SEZNAM PŘIPOMÍNEK MČ PRAHA 21 K METROPOLITNÍMU PLÁNU HL.M.PRAHY 27.6.2022

Název: **“Plocha kompenzačního zalesnění”**

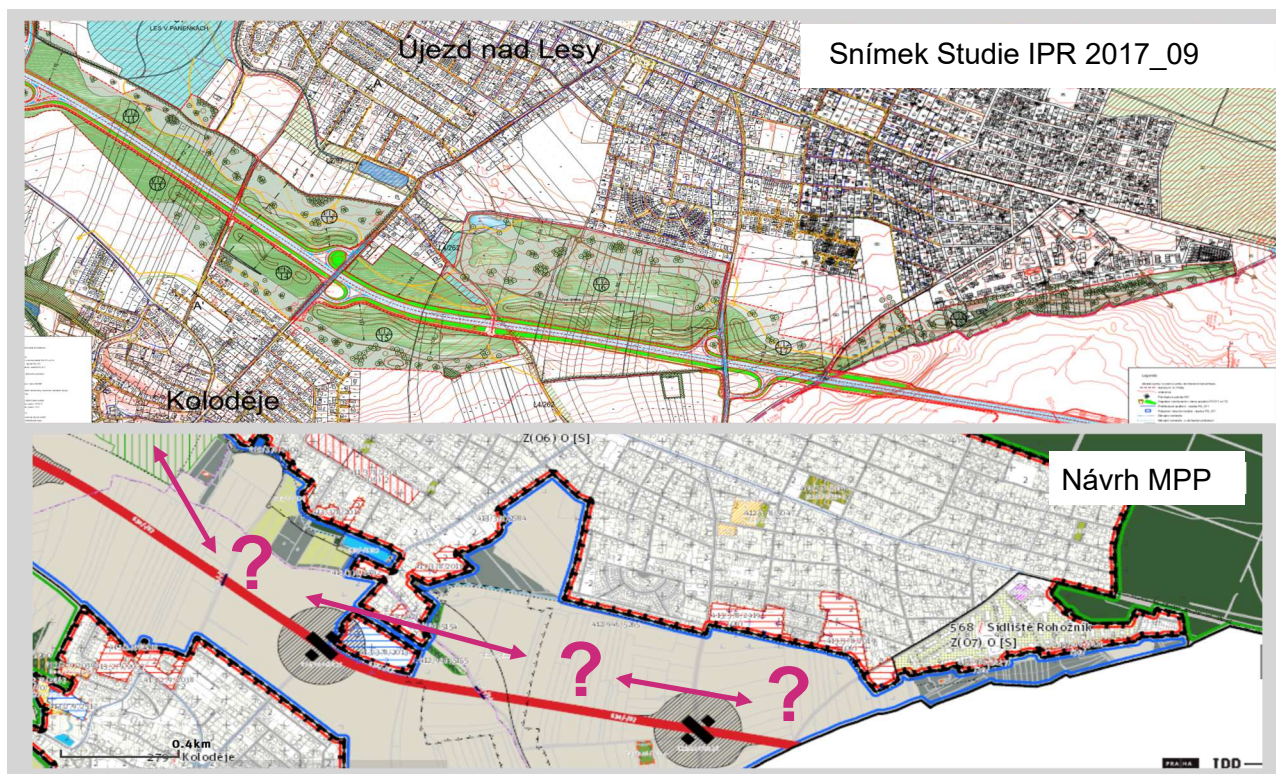
Úkon: Změna vymezení hranic území a změna funkčního využití území na nezastavitelnou transformační plochu s přírodním využitím a

definovat kompenzační zalesnění kolem stavby přeložky I/12 jako veřejně prospěšnou stavbu.

Text: MČ Praha 21 požaduje plošné i funkční vymezení území určeného ke kompenzačnímu zalesnění dle kontur studie IPR ze září 2017 - *“Krajinářské úpravy v okolí stavby 511 (úsek Běchovice – dálnice D1) silničního okruhu kolem Prahy, včetně navazující stavby přeložky silnice I/12”*.

Požadavek na zařazení kompenzačního opatření kolem přeložky I/12 jako veřejně prospěšné stavby dle článku 150-154 a zařazení realizace této stavby do priorit města.

Zásadní připomínka bude vyhověno částečně.

Dojde k vymezení nezastavitelné transformační plochy s přírodním využitím dle zákresu G_tema 11_otevrena krajina_MC, v mírně zmenšeném rozsahu oproti požadavku městské části.

Vymezit nezastavitelnou transformační plochu s přírodním využitím dle zákresu G_tema 11_otevrena krajina_MC.

Název: **“Území pro zeleň městskou a krajinnou, rekreaci, oddech a sportovní aktivity v přírodě a umístění staveb a zařízení pro sport a tělovýchovu”**

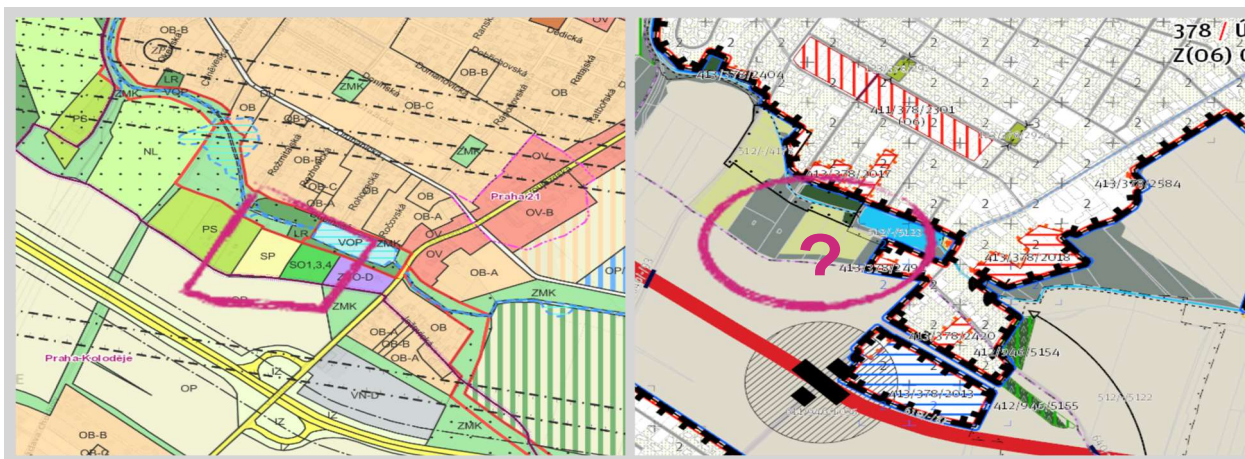
Úkon: Návrat vymezení hranic a funkčního využití území a hranice zastavitelnosti na zastavitelnou transformační plochu s rekreačním využitím.

Text: MČ Praha 21 požaduje návrat k plošnému vymezení i funkčnímu využití území dle stávajícího ÚP na plochu umožňující záměry pro novou městskou zeleň, rekreaci, oddech a sportovní aktivity v přírodě a umístění staveb a zařízení pro sport a tělovýchovu.

Zásadní připomínka bude vyhověno. Dojde k vymezení zastavitelné rozvojové plochy s rekreačním využitím dle zákresu G_tema 6_rozvoje_MC. Řešené území připomínky se nachází v nezastavitelné lokalitě s produkčním využitím 946 / Běchovice - Újezd nad Lesy, požadavek tedy znamená vymezit zastavitelnou rozvojovou plochu s rekreačním využitím. V platném územním plánu se jedná o funkční plochy SP (zastavitelné území) a SO 1,3,4 (nezastavitelné území) a zařazení do ZPF II. třídy ochrany. Odnětí ze ZPF v II. třídě ochrany zákon o ochraně ZPF a na něj navazující legislativa ve své podstatě vylučuje. V souladu s metodikou Metropolitního plánu plochy určené pro zpracování urbanistických studií nejsou vymezovány.

Název: **“Území pro zeleň městskou a krajinnou, rekreaci, oddech a sportovní aktivity v přírodě a umístění staveb a zařízení pro sport a tělovýchovu”**

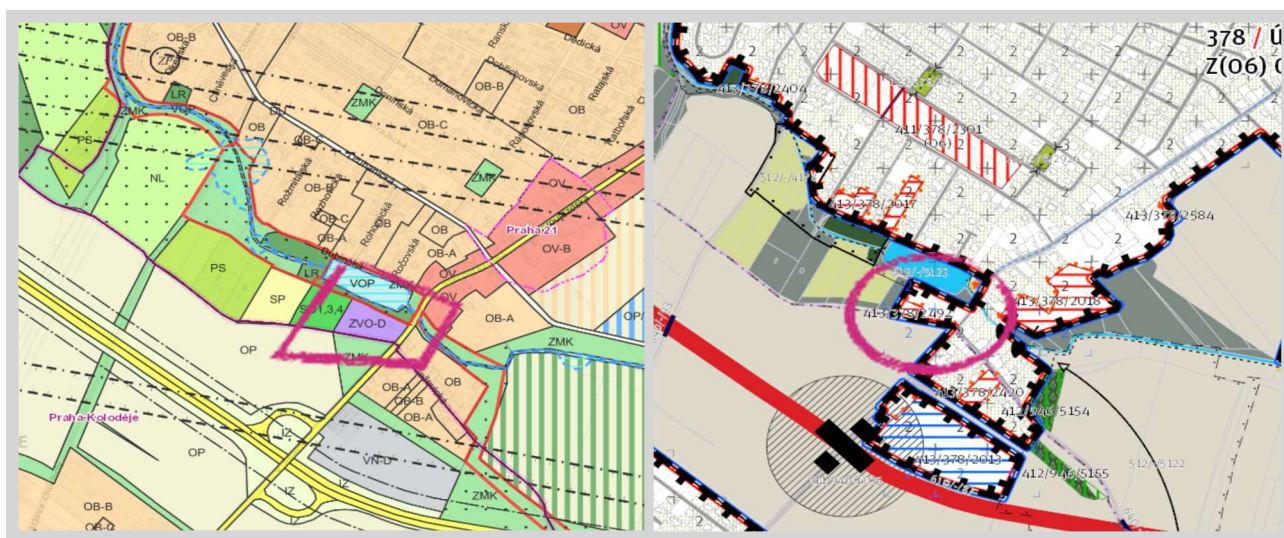
Úkon: Změna funkčního využití území na zastavitelnou transformační plochu s rekreačním využitím a možností vymezit občanskou vybavenost značkou, nebo bodem s kružnicí možného dosahu.

Text: MČ Praha 21 požaduje změnit funkční využití na možnost realizovat občanskou vybavenost, veřejné prostranství a městskou zeleň.

Zásadní připomínka bude vyhověno částečně.

Návrh Metropolitního plánu bude upraven, na základě požadavku městské části dojde k vymezení T/R plochy s rekreačním využitím dle zakresu G_tema 6_rozvoje_MC. V souvislosti s připomínkou ID=2906405 bude v nejbližším okolí vymezena rozvojová plocha s rekreačním využitím. Požadavku na vymezení občanské vybavenosti bodovou značkou nebude vyhověno, požadavek je bezpředmětný, občanskou vybavenost lze v předmetné ploše realizovat jako výjimečně přípustnou.

Název: **“Území pro les, zeleň městskou a krajinnou, sady, vinice, louky a pastviny”**

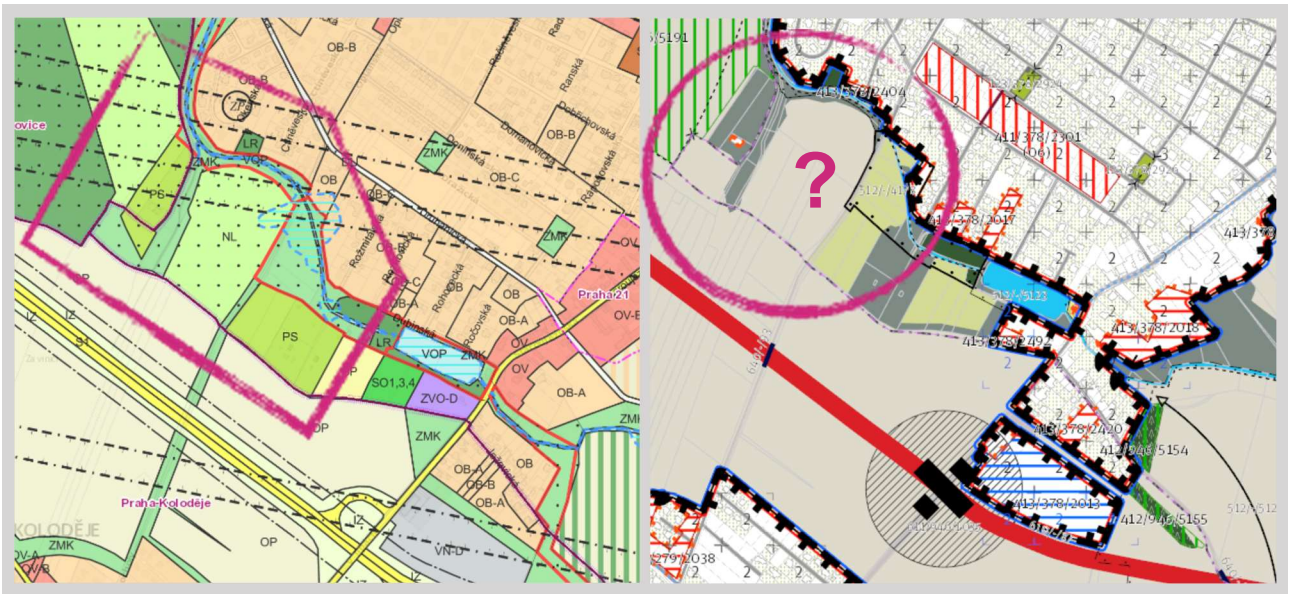
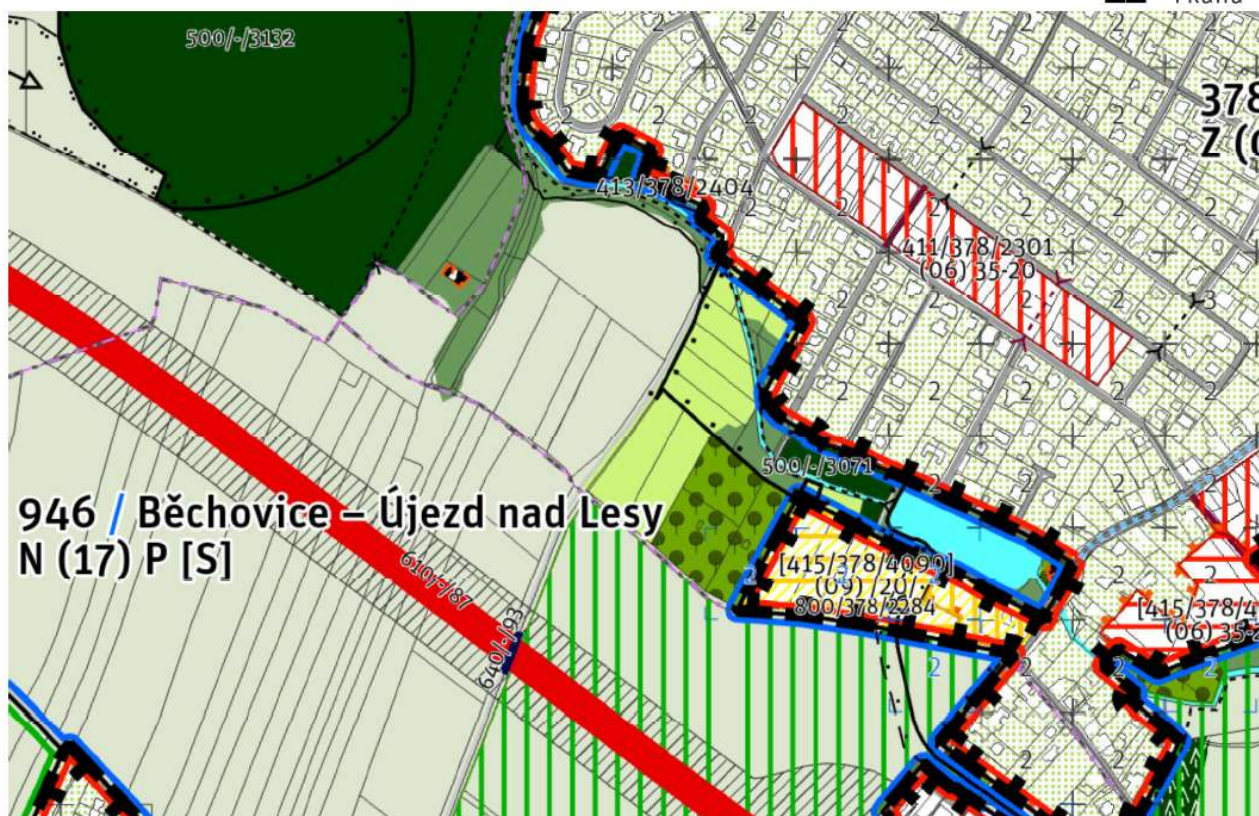
Úkon: změna funkčního využití území

Text: MČ Praha 21 požaduje návrat k funkčním využití území dle stávajícího ÚP na plochu umožňující vznik území pro les, zeleň městskou a krajinnou, sady, vinice, louky a pastviny.

Zásadní připomínce nebude vyhověno. Metropolitní plán ve vymezené nezastavitelné lokalitě s produkčním využitím 946 Běchovice – Újezd nad Lesy umožňuje zvyšování stupně ekologické stability území (čl. 108). V řešeném území se jedná o půdy, zařazené ve II. třídě ochrany ZPF. Odnětí ze ZPF v II. třídě ochrany zákon o ochraně ZPF a na něj navazující legislativa ve své podstatě vylučuje. V platném územním plánu se jedná o plochy NL, PS a částečně ZMK. Požadavku nebude vyhověno, protože jeho naplnění stávající znění Metropolitního plánu umožňuje. Jižně od ploch uvedených v požadavku bude v Metropolitním plánu vymezena nezastavitelná transformační plocha s přírodním využitím v rozsahu, který je uveden v připomínce ID=2910091.

Název: **"Uliční propojení pevnou trasou"**

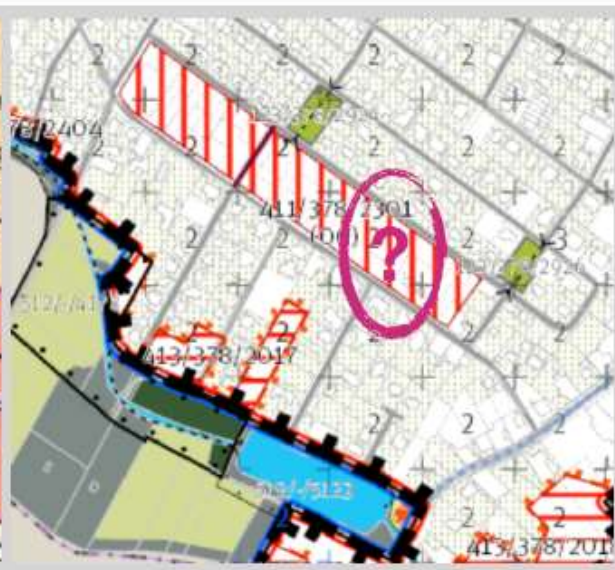
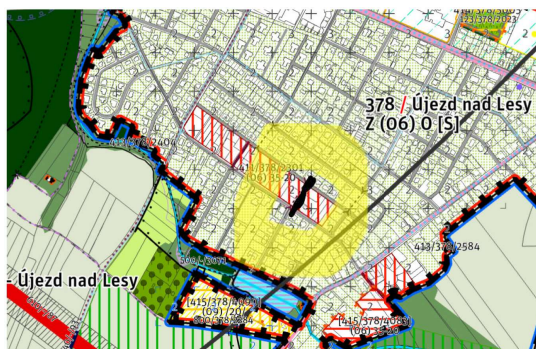
Text: MČ Praha 21 požaduje vymezení uličního propojení v rámci rozvojové plochy mezi ulicemi Dražická a Druhanická na úrovni ulice Rohozecká.

Zásadní připomínce bude vyhověno jinak.

Dojde k vymezení uličního propojení dvou bodů dle zákresu G_tema 7_verejna prostranstvi_MC, především z důvodu podpoření prostupnosti územím. Zároveň tímto způsobem bude zachována variabilita pro rozvoj uliční sítě v dané transformační ploše.

Název: **“Uliční propojení pevnou trasou”**

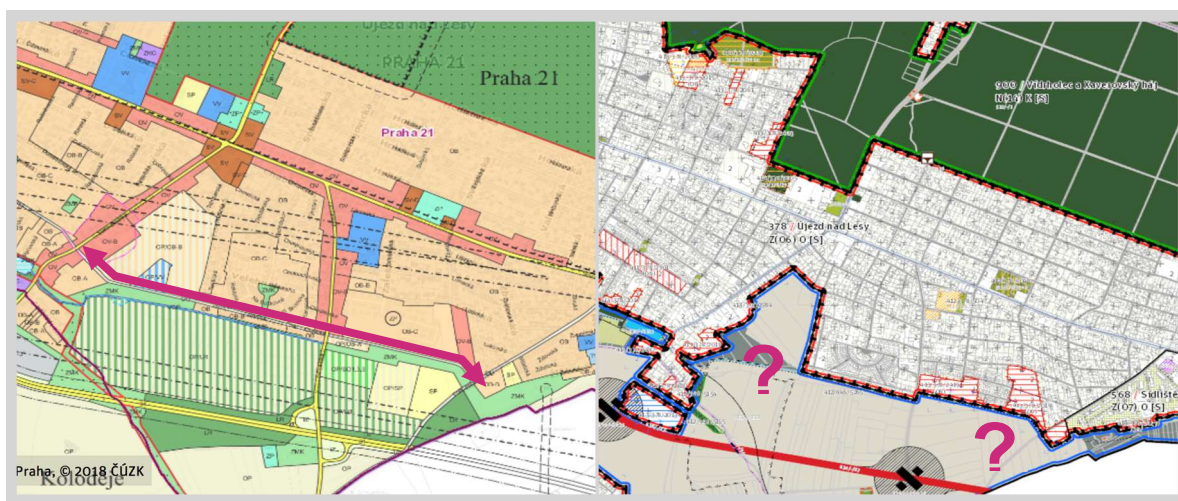
Úkon: návrat vymezení trasy “jižní” komunikace

Text: MČ Praha 21 požaduje návrat k vymezení trasy jižní komunikace dle stávajícího ÚP tak, aby zde bylo možné realizovat ulici se stromořadím pro pěší, cyklo a auta.

Zásadní připomínce bude vyhověno částečně.

Požadované komunikace vytváří dopravní propojení stávajících komunikací Staroujezdské, Zářičanské a Rohožnické po okraji zastavěného území a po jižním okraji rozvojových ploch 413/378/2419 a 413/378/2019. Vzhledem k tomu, že pro tranzitní dopravu bude realizována silnice Přeložka I/12 – 610/-/87, bude požadované nové spojení sloužit dopravní obsluze lokality s napojením v průsečných křižovatkách na Staroujezdskou, Zářičanskou a Rohožnickou. Na Přeložku I/12 budou napojeny komunikace Staroujezdská a Zářičanská v MÚK.

Požadavku bude vyhověno ve východní části, v místě nově vymezených rozvojových ploch bude vymezeno uliční propojení.

V západní části bude požadované propojení realizováno místní obslužnou komunikací, která je pod podrobností Metropolitního plánu. Komunikace zde měla sloužit napojení ploch územních rezerv, které Metropolitní plán nepotvrzuje. Realizace podobné komunikace v otevřené krajině je ale přípustná bez přímého vymezení.

Název: **“Území pro zeleň městskou a krajinnou, rekreaci, oddech a sportovní aktivity v přírodě a umístění staveb a zařízení pro sport a tělovýchovu”**

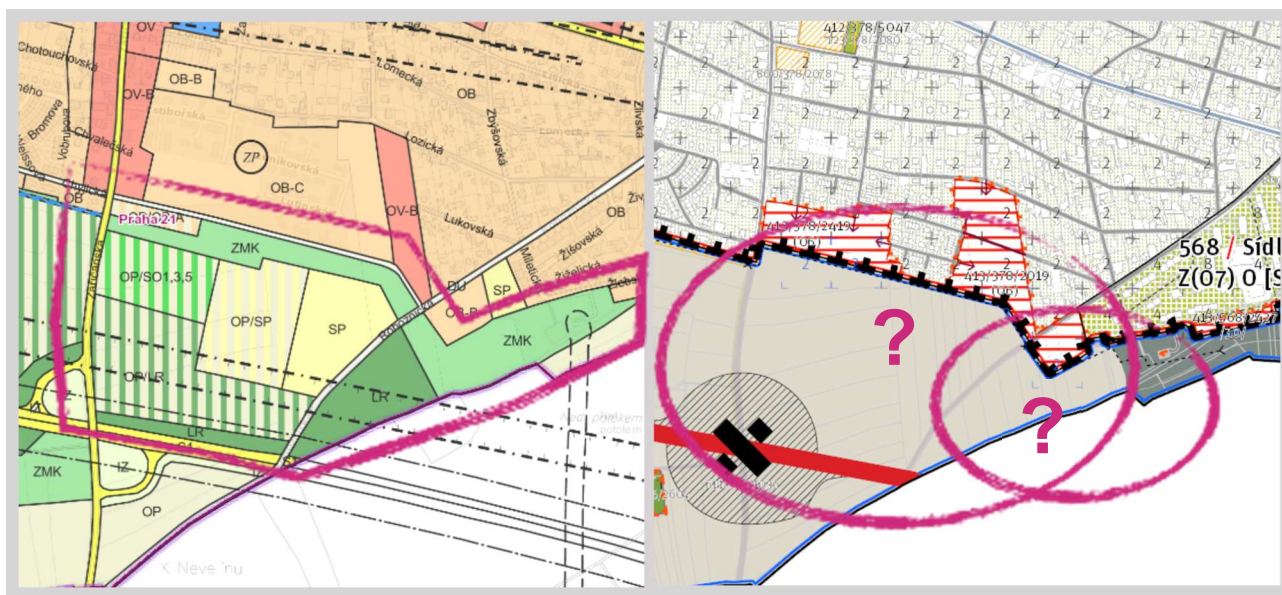
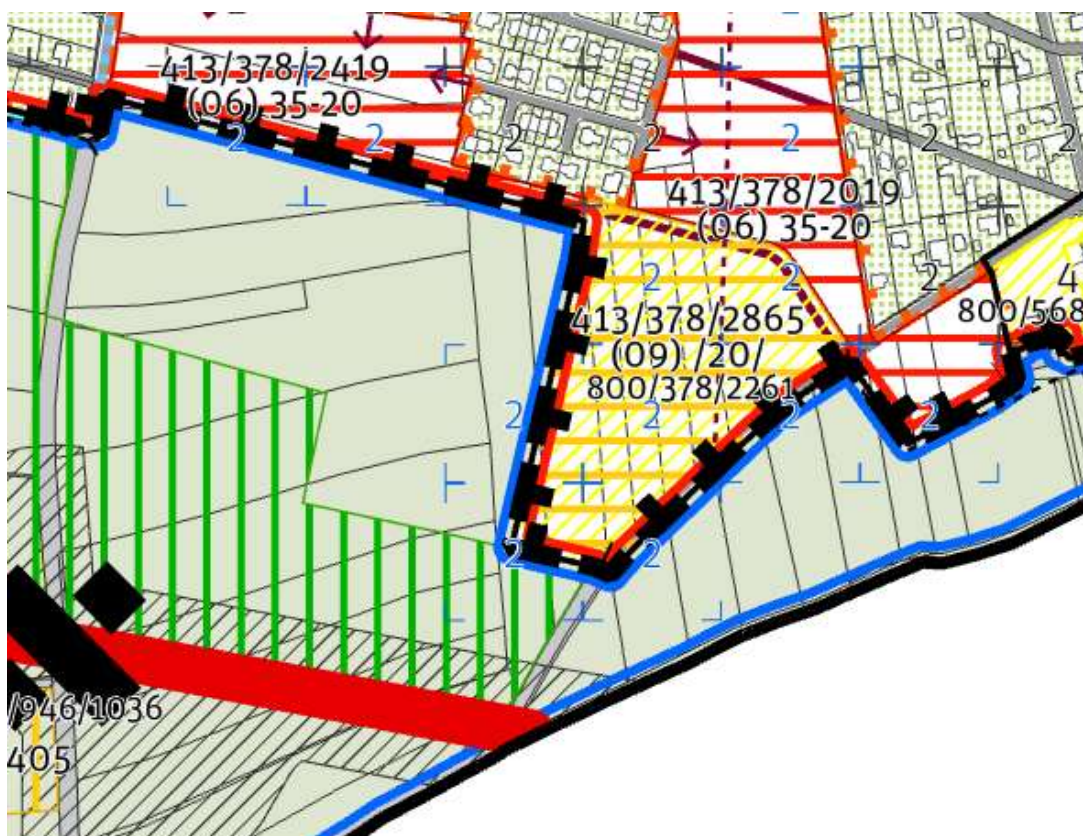
Úkon: návrat vymezení hranic a funkčního využití území a hranice zastavitelnosti na zastavitelnou transformační plochu s rekreačním využitím

Text: MČ Praha 21 požaduje návrat k plošnému vymezení i funkčnímu využití celého území dle stávajícího ÚP na plochu umožňující záměry pro novou městskou zeleň, rekreaci, oddech a sportovní aktivity v přírodě a umístění staveb a zařízení pro sport a tělovýchovu. Zejména jižně od sídliště Rohožník (celá plocha ZMK dle stávajícího ÚP)

Zásadní připomínce bude částečně vyhověno. V souladu s platným územním plánem a záměry městské části bude v návrhu Metropolitního plánu vymezena nová zastavitelná plocha určená pro rekreační využití, viz zákres G_tema 6_rozvoje_MC. V platném územním plánu se nachází plocha s rozdílným způsobem využití SP, bude přejata v celém rozsahu a vymezena tak, aby navazovala na stávající strukturu, aby nedocházelo k fragmentaci krajiny. V území je nedostatek ploch pro rekreaci.

Název: **“Uliční propojení pevnou trasou”**

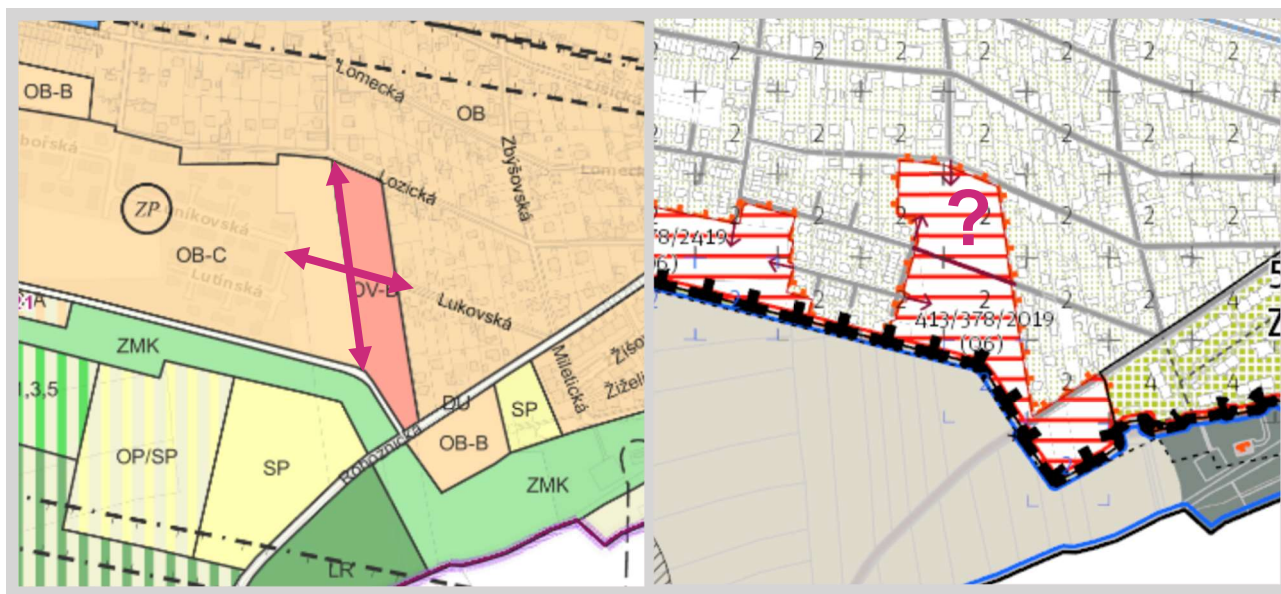
Úkon: doplnění uličního propojení pevnou trasou

Text: MČ Praha 21 požaduje vymezení uličního propojení pevnou trasou v rámci rozvojové plochy mezi ulicemi Zbyslavská a Rohožnická, jako je vyznačena v MPP Luníkovská Lukovská.

Zásadní připomínka bude vyhověno jinak.

Dojde k vymezení uličního propojení dvou bodů dle zákresu G_tema 7_verejna prostranstvi_MC, především z důvodu podpory prostupnosti územím. Zároveň bude zachována variabilita pro rozvoj uliční sítě v dané transformační ploše. V souladu s metodikou Metropolitního plánu plochy určené pro zpracování urbanistických studií nejsou vymezovány.

Název: **“Území pro umístění staveb a zařízení pro sport a tělovýchovu”**

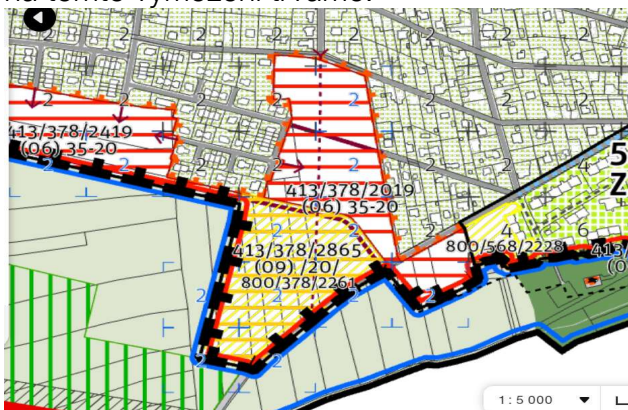
Úkon: návrat vymezení hranic a funkčního využití území a hranice zastavitelnosti na zastavitelnou transformační plochu s rekreačním využitím

Text: MČ Praha 21 požaduje návrat k plošnému vymezení i funkčnímu využití území dle stávajícího ÚP na plochu umožňující umístění staveb a zařízení pro sport a tělovýchovu.

Zásadní připomínky bude vyhověno. Dojde k vymezení plochy rekreační vybavenosti (návrh) dle zákresu G_tema 4_vybavenost_MC. V souladu s metodikou Metropolitního plánu plochy určené pro zpracování urbanistických studií nejsou vymezovány.

Název: **“Uliční napojení do rozvojové plochy”**

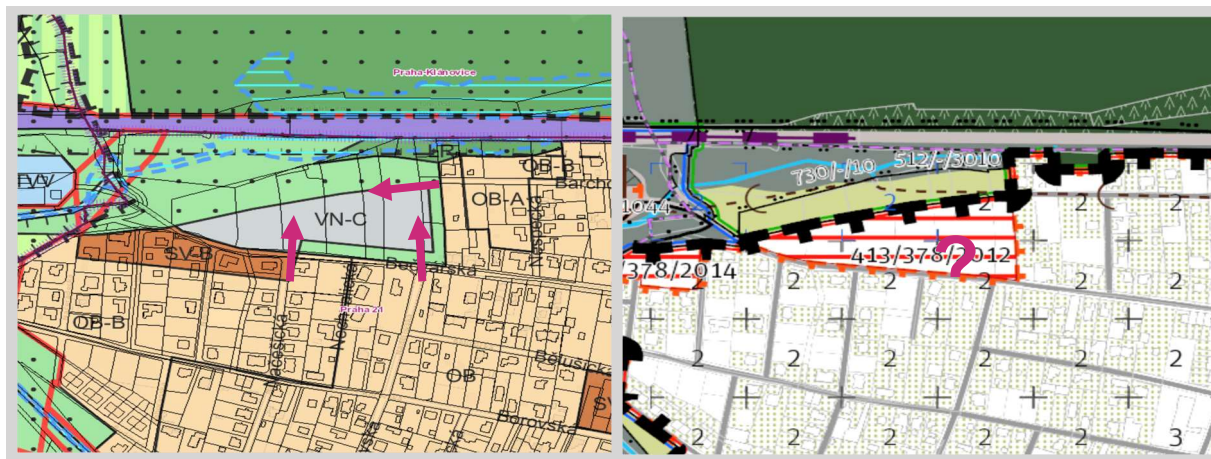
Úkon: doplnění napojení do rozvojové plochy

Text: MČ Praha 21 požaduje doplnění uličního napojení v rámci rozvojové plochy od ulic Nadějovská, Načešická a Barchovická

Zásadní připomínce bude vyhověno.

Návrh Metropolitního plánu bude upraven, uliční napojení v návaznosti na stávající síť uličních prostranství budou doplněna, vše dle zakresu G_tema 7_verejna prostranstvi_MC.
